Parkierung

Die Veranstaltungsparkierung blockiert heute grosse Flächen auf der Kleinen und Grossen Allmend. Die Konzentration der Parkierung ist daher eine zentrale Bedingung für die Neuordnung und Aufwertung der Allmenden.

Variante 3-geschossig

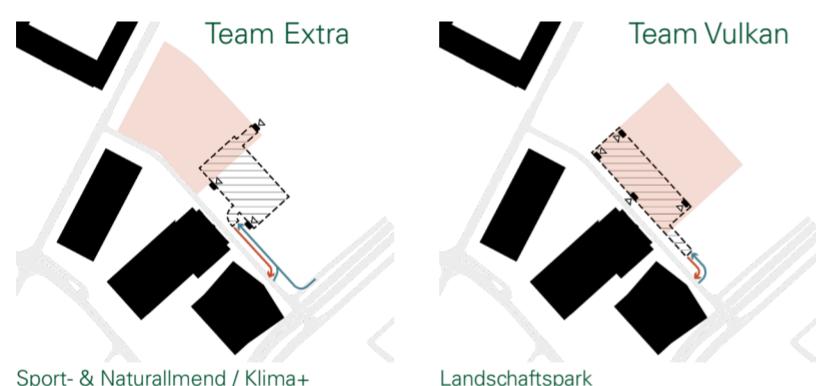
- Team Extra / Sportallmend-Naturallmend & Klima+: Die Einstellhalle befindet sich unter den neuen Kunstrasenfeldern und nutzt damit eine versiegelte Fläche. So entsteht Potenzial, um die Veranstaltungsfächen sickerfähig zu gestalten.
- Team Vulkan / Landschaftspark: Die Einstellhalle befindet sich mit verändertem Grundriss vollständig unter der Veranstaltungsfäche. Allerdings liegen alle Zugänge innerhalb der Veranstaltungsfächen; die Zugänglichkeit für Drittnutzer während Veranstaltungen ist daher noch nicht gelöst.

Variante 2-geschossig

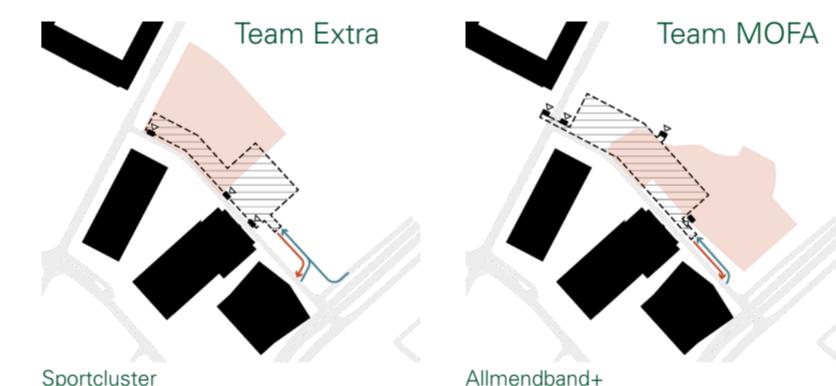
- Team Extra / Sportcluster: Die Einstellhalle befindet sich teils unter den neuen Kunstrasenfeldern, teils unter den Veranstaltungsfächen. Der Zugang bei der Papiermühlestrasse liegt jedoch innerhalb des Veranstaltungsareals und ist für Drittnutzer nicht optimal.
- Team MOFA / beide Varianten: Die Einstellhalle befindet sich unter den Veranstaltungsfächen und teils unter der begrünten Eingangssituation bei der Papiermühlestrasse. Der Zugang bei der Papiermühlestrasse funktioniert auch bei Veranstaltungen.

Neue Variante: Das «Allmendhaus»

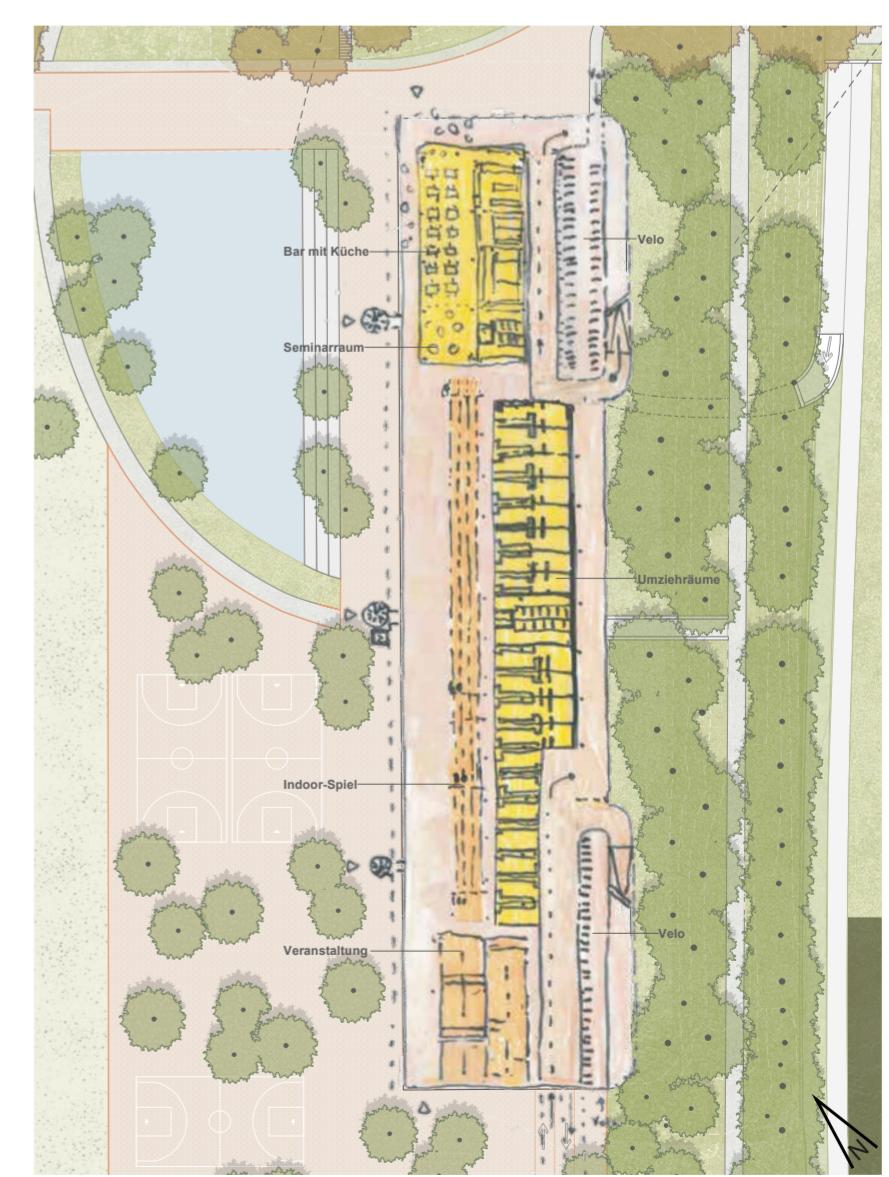
Team Studio Vulkan lanciert mit dem «Allmendhaus» einen Alternativvorschlag zur unterirdischen Einstellhalle. Ein oberirdisches Parkhaus würde weniger Ressourcen beanspruchen, wäre einfacher rückbaubar und könnte auch andere Nutzungen aufnehmen bzw. als räumlicher Orientierungspunkt und sozialer Treffpunkt dienen. In diesem Sinne ist das «Allmendhaus» ein lohnenswerter Diskussionsbeitrag.

Allerdings würden die Parkplätze sichtbar bleiben. Neben den notwendigen Veranstaltungsfächen würde zusätzliche Fläche verbaut und nicht für andere Nutzungen zur Verfügung stehen.

- Landschafts- und Ortsbildschutz (ISOS) stellen strenge Anforderungen an die Einbettung von baulichen Infrastrukturen in die Allmenden. Das «Allmendhaus» bleibt auch bei bestmöglicher Platzierung ein markantes Volumen. Die Bewilligungsfähigkeit eines derartigen Bauwerks ist noch nicht geklärt.

- Damit das Parkhaus von Drittnutzern im Umfeld des Wankdorstadions genutzt werden kann, sollten sich die Parkplätze in einer Distanz von max. 300m Fussweg befinden. Dies ist beim «Allmendhaus» nicht der Fall. Es ist unklar, wie sich dies auf die Bewilligung der Mantelnutzung Stadion Wankdorf auswirkt.

- Sollte zugunsten einer besseren räumlichen Einbettung ein 5- statt 7-geschossiges Parkhaus weiterverfolgt werden, ist zu klären, wie mit den verbleibenden Parkplätzen auf dem Gelände von Bernexpo (P7b) umzugehen ist. Diese gehören theoretisch zum dauerhaft verfügbaren Parkplatzangebot, sind in Realität jedoch bei Grossanlässen kaum verfügbar.

- Die vorgeschlagene MIV-Erschliessung des Parkhauses muss noch vertieft werden.
- Die vorgeschlagenen publikumsorientierten Nutzungen auf dem Dach des Parkhauses gilt es nochmals zu überprüfen (Funktionsfähigkeit, Betrieb etc.).

Schnitt durch das Allmendhaus mit 5 Geschossen (840PP / 325PP ausgelagert)

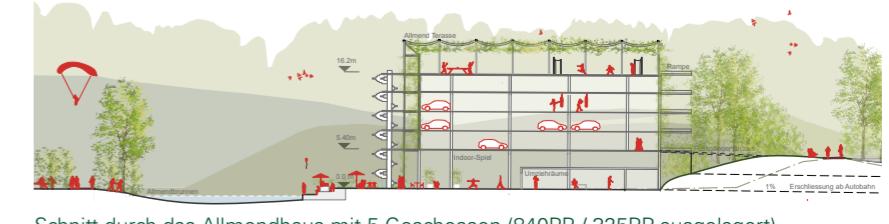
- Das Parkhaus ist bewusst am Rand der Allmend platziert, an einem infrastrukturell geprägten Übergang zur Autobahn. Trotzdem tritt das Bauwerk aufgrund der erforderlichen Anzahl Parkplätze als raumprägendes Volumen in Erscheinung.
- Um das gesamte geforderte Parkplatzprogramm unterzubringen, müsste das Parkhaus mit dem vorgeschlagenen Fussabdruck 7 Geschosse aufweisen. Das Team schlägt eine landschaftsverträglichere Variante mit 5 Geschossen vor. Damit müssten jedoch die oberirdischen Parkplätze auf dem heutigen Bernexpo-Gelände (P7b) bestehen bleiben.
